# 東芝教育訓練用原子炉TTR-1 廃止措置計画変更申請について

2020年 11月 30日

東芝エネルギーシステムズ(株)  
原子力技術研究所

# 東芝教育訓練用原子炉TTR-1廃止措置計画変更

表 5-2 廃止措置第3段階解体工事の予定工程表

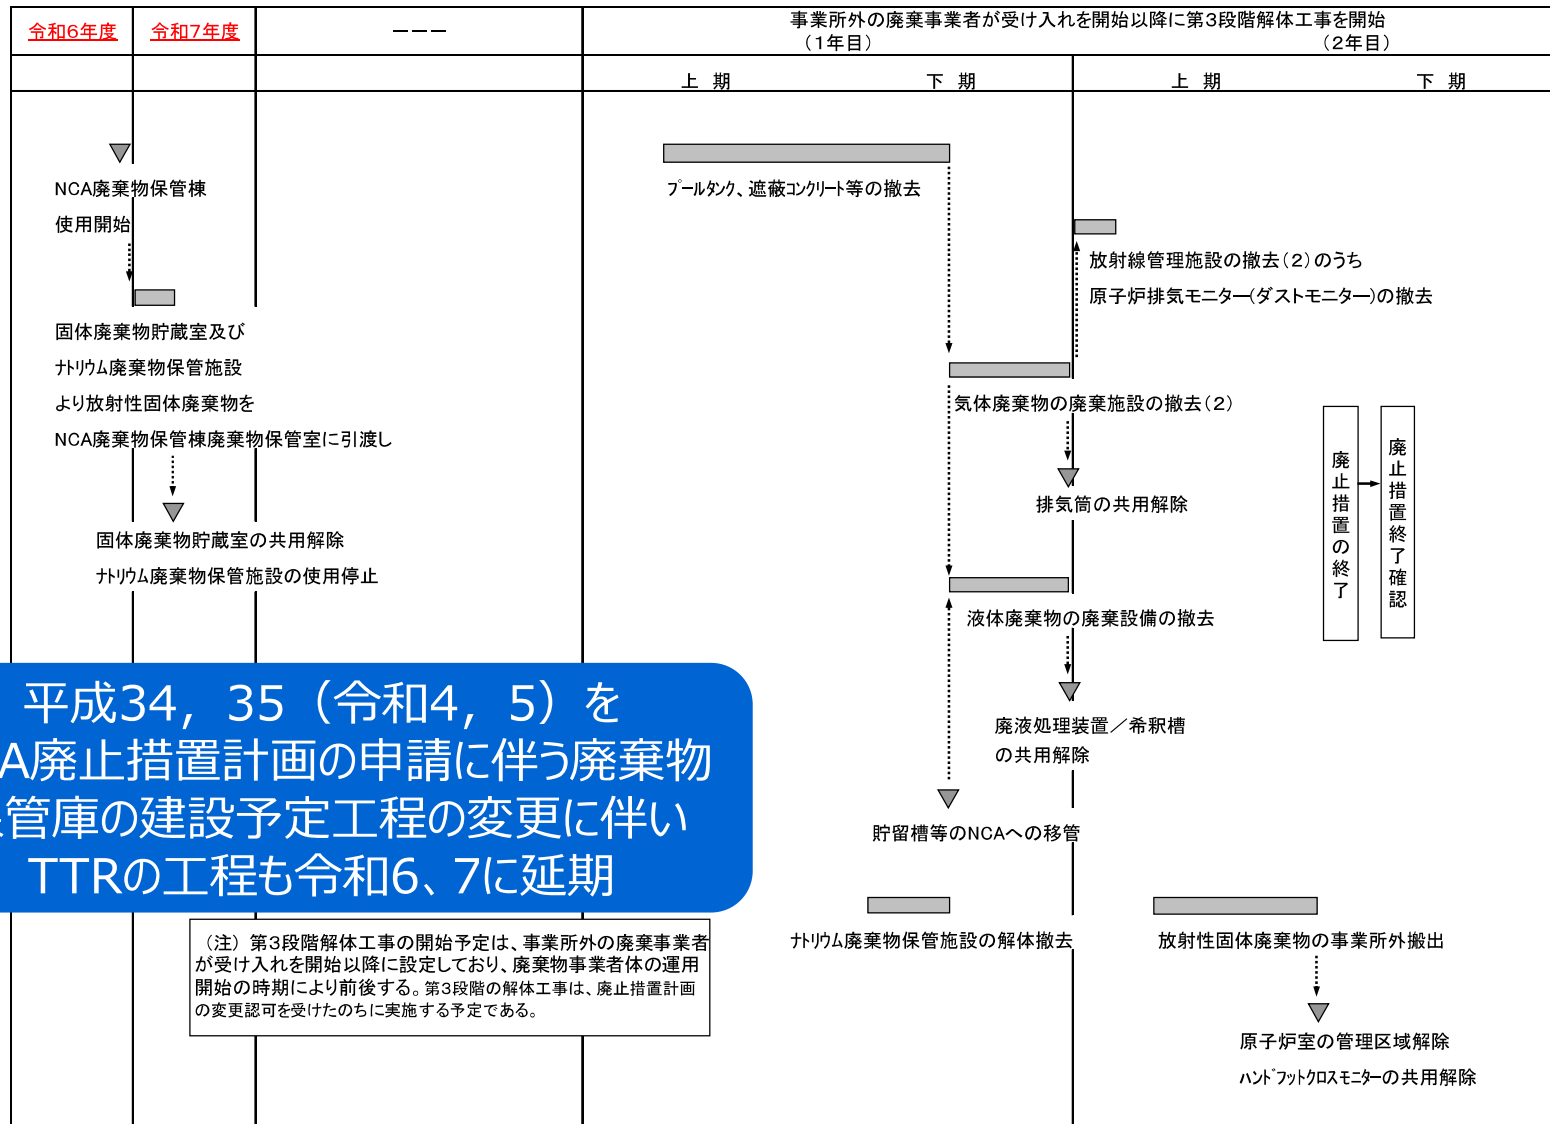
平成34, 35 (令和4, 5) を  
NCA廃止措置計画の申請に伴う廃棄物  
保管庫の建設予定工程の変更に伴い  
TTRの工程も令和6、7に延期

(注) 第3段階解体工事の開始予定は、事業所外の廃棄事業者  
が受け入れを開始以降に設定しており、廃棄物事業者体の運用  
開始の時期により前後する。第3段階の解体工事は、廃止措置計画  
の変更認可を受けたのちに実施する予定である。
